Stadt Petershagen

Zusammenfassende Erklärung

zum vorhabenbezogenen
Bebauungsplan Nr. V 7
„Wohnanlage Neuer Graben“

Übersichtsplan

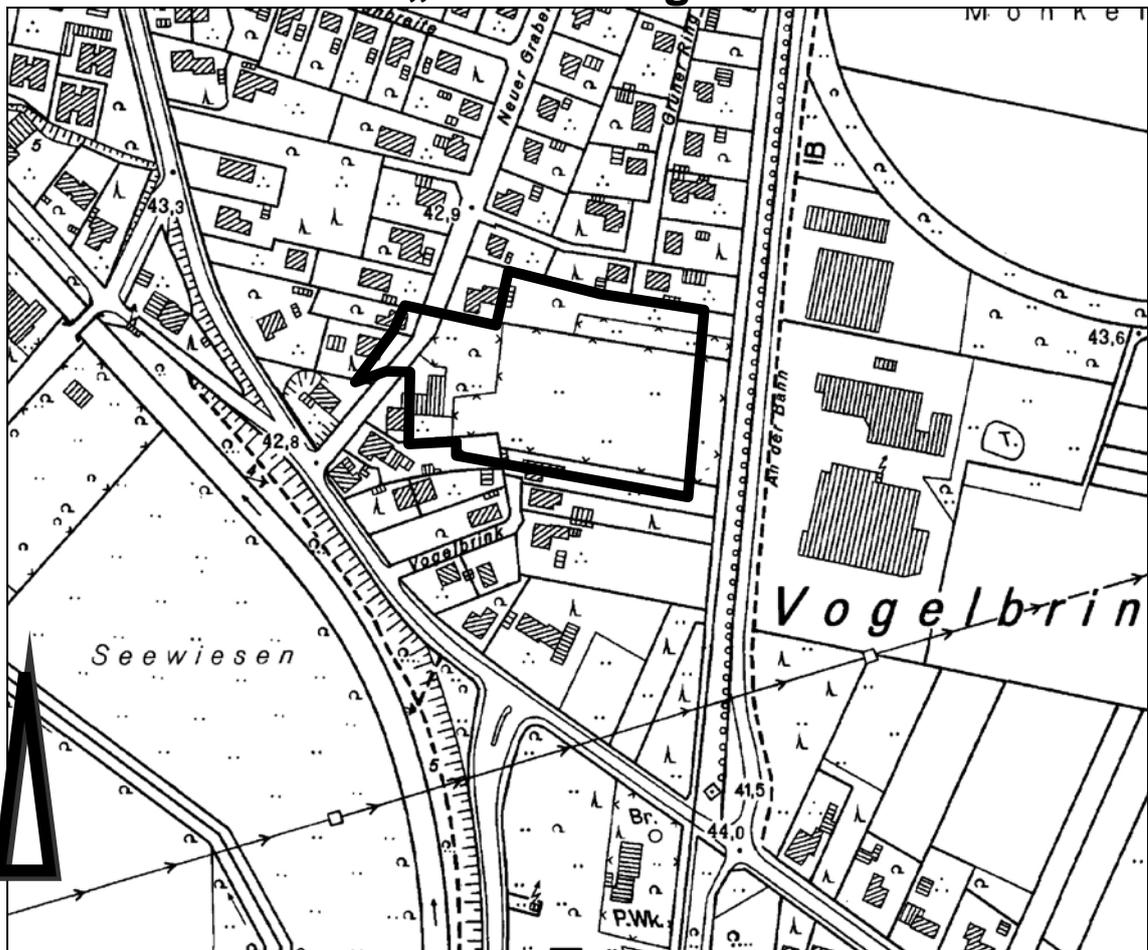
| Anregungen / Hinweise | Abwägung |
|--|---|
| <p>sinnvoll. Da auf dieser Fläche verschiedene Maßnahmen umgesetzt werden sollen (Kleingewässer, Uferrandstreifen usw.), sollte hierfür ein Gestaltungsplan erstellt und mit der unteren Landschaftsbehörde abgestimmt werden. Die Detailplanung sollte mit berücksichtigen, dass möglicherweise das östlich angrenzende Flurstück (Gemarkung Heimsen, Flur 3, Flurstück 15) langfristig als Kompensationsfläche Verwendung finden wird.</p> <p>Bezüglich des frühesten Mahdtermins ist der 15. Juni eines jeden Jahres anzusetzen.</p> <p>Der Ausgangszustand des Plangebietes ist in der Begründung zum Bebauungsplan (S. 14) als Intensivgrünland angegeben, bei der Karte des Ausgangszustands auf S. 29 als Ackerbrache. Hier ist die tatsächliche Nutzung der Fläche anzugeben und entsprechend in den Planunterlagen zu korrigieren. Intensivgrünland hat die Wertstufe 3, Ackerbrachen die Wertstufe 4. Auf Grundlage des Luftbildes handelt es sich vermutlich um Intensivgrünland.</p> | <p>Landschaftsbehörde i.S.d. Anregung erfolgen.</p> <p>Die externe Ausgleichsfläche befindet sich bereits auf dem Flurstück 15, da das Flurstück 14 weiterhin landwirtschaftlich genutzt wird. Die geänderte Kompensationsfläche auf dem Flurstück 15 wurde bereits mit dem Kreis abgestimmt. Bedenken lagen nicht vor.</p> <p>Hinsichtlich des festgesetzten Mahdtermins wurde darauf hingewiesen, dass gem. der vom Landesamt für Natur, Umwelt und Verbraucherschutz NRW (LANUV) herausgegebenen Schrift „Numerische Bewertung von Biootypen für die Eingriffsregelung in NRW“ (Stand: 2008) in Tabelle 2 entsprechend der Höhenlage bis 200m üNN der 01.06. eines jeden Jahres als frühester Mahdtermin definiert ist. Dementsprechend wurde die Bewertung und der Mahdtermin im Bebauungsplan festgesetzt. Der 15.06. ist gem. o.g. Tabelle für Höhenlagen über 200 m üNN anzusetzen.</p> <p>Der Ausgangszustand des Plangebietes stellte sich wie in der Begründung dargestellt und bewertet als Intensivgrünland dar.</p> <p>Der Übersichtsplan wurde dementsprechend angepasst.</p> |
